Niederschrift über die Verbandsschau der Alperstedter Klinge in Erfurt und Alperstedt am 27.10.2021

Alperstedter Klinge von Erfurt Schwanseer Str. bis Alperstedt Einmündung in die Gramme

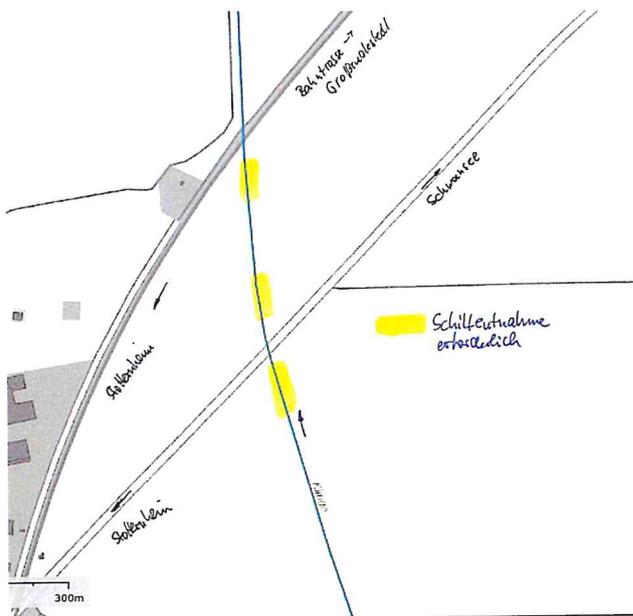
Schilf südöstlich der Straße Stotternheim- Schwansee

Schilf zwischen Straße und Bahntrasse

Im Bereich der Gemarkung Erfurt sind in Teilbereichen die Mahd des Schilfes und eine Stromrinnenmahd erforderlich. Weiterhin ist es notwendig, die das Abflussprofil einengenden Sträucher (vor allem Wildrose) auf Stock zu setzen. Diese Maßnahmen sind in den Basisplan von Progemis aufzunehmen.

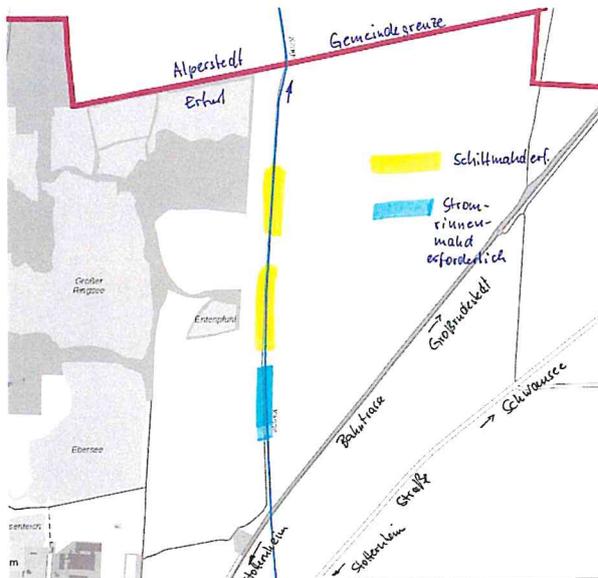
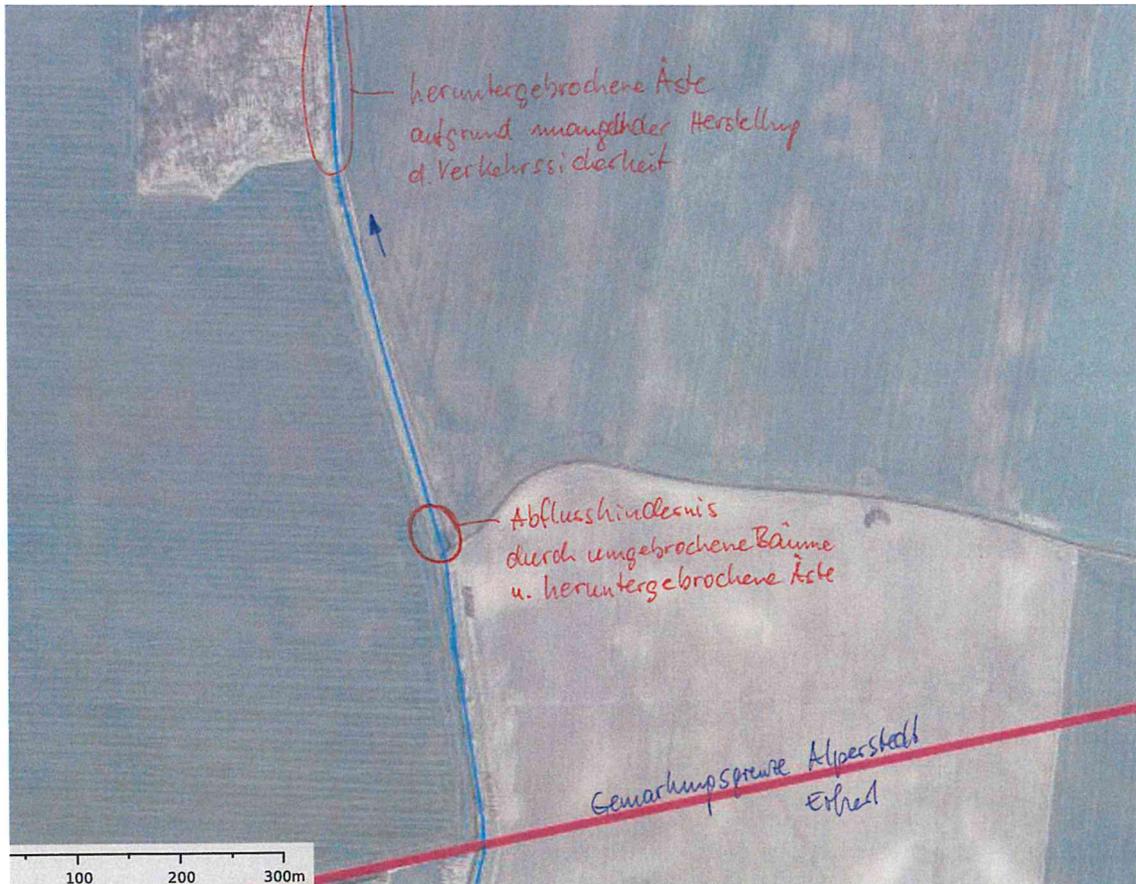
Schilfmahd bzw. Stromrinnenmahd nördlich der Bahn bis zur Gemarkungsgrenze erforderlich

Rückschnitt von Strüchern aus dem Abflussprofil nördlich der Bahntrasse bis zur Gemarkungsgrenze notwendig

Maßnahmen von der Gemarkungsgrenze bis zum linksseitigen Wäldchen

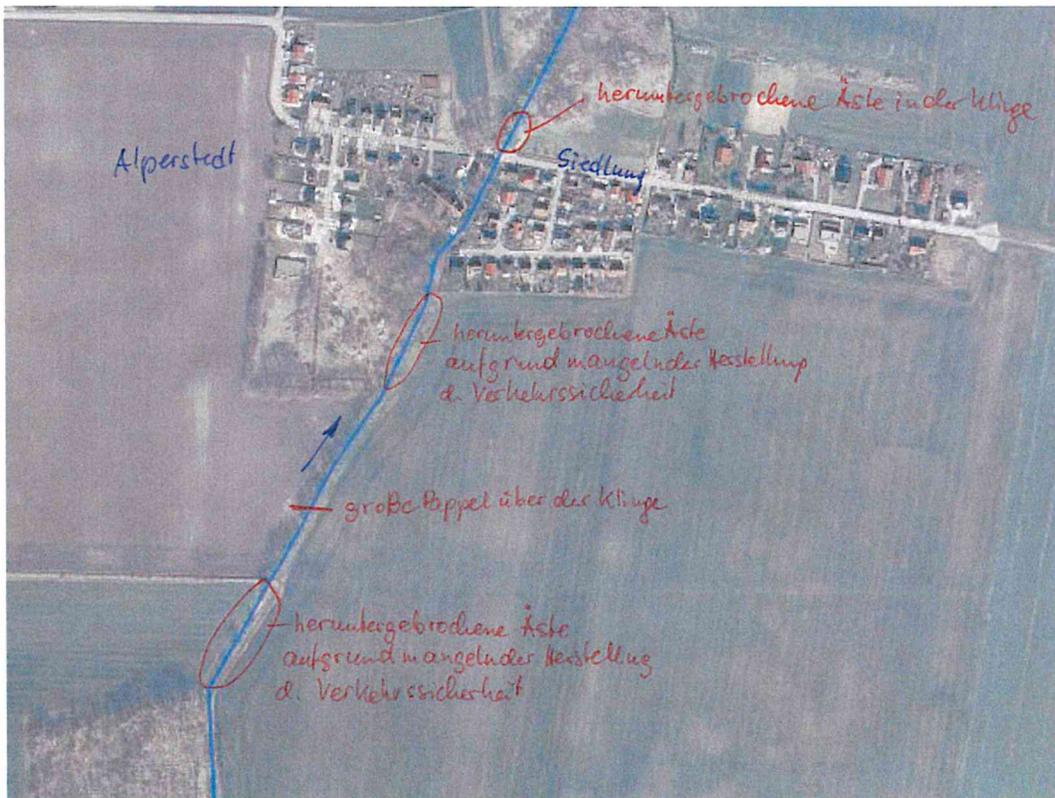
umgestürzte Bäume und heruntergebrochene Äste im Abflussprofil der Klinge

Rückschnitt von Sträuchern aus dem Abflussprofil notwendig

Die Entfernung der im Gewässerprofil liegenden Bäume und Äste und der Rückschnitt der Sträucher aus dem Abflussprofil sind als Maßnahmenerfordernisse im PROGEMIS aufzunehmen.

Maßnahmen vom linksseitigen Wäldchen bis zur Siedlung Alperstedt

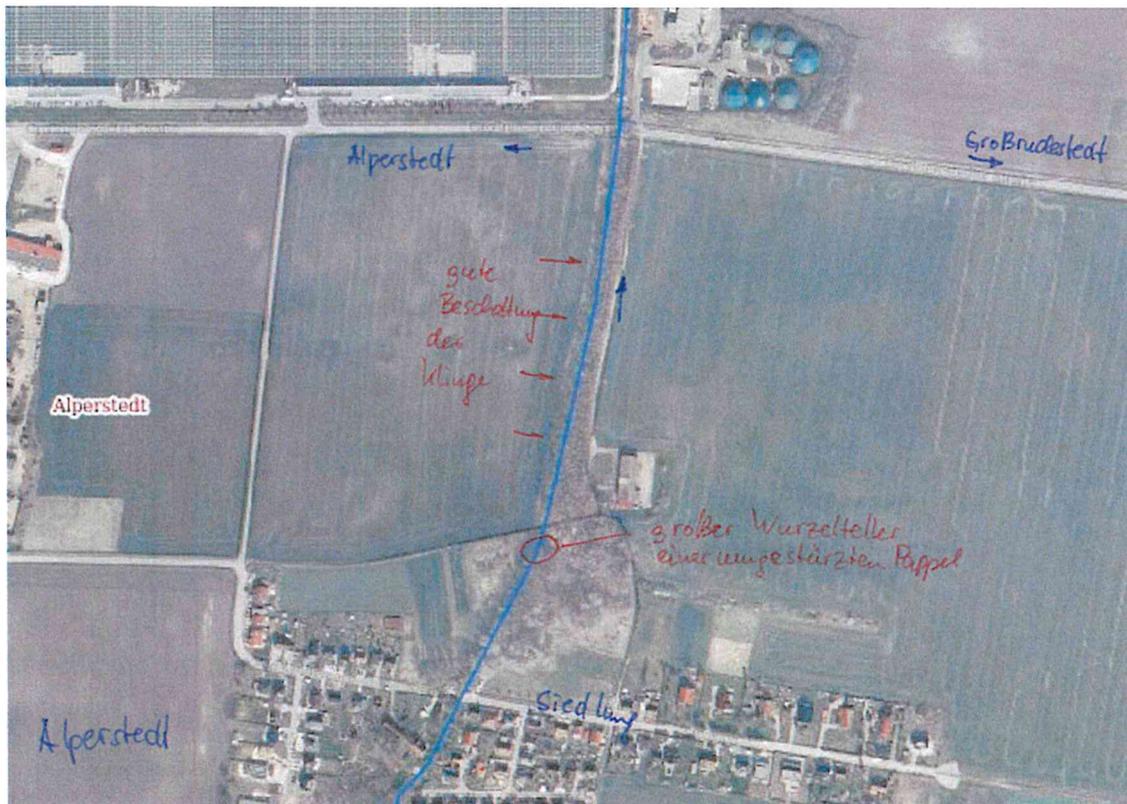
große Pappel über der Klinge

mangelnde Verkehrssicherheit der bachbegleitenden Gehölze

großer Wurzelteller muss aus dem Abflussprofil entfernt werden

im Abflussprofil liegende Baumteile müssen durch GUV beseitigt werden

die heruntergebrochenen Baumteile im Bereich der Gewässerrandstreifen werden durch den Agrarhof beseitigt
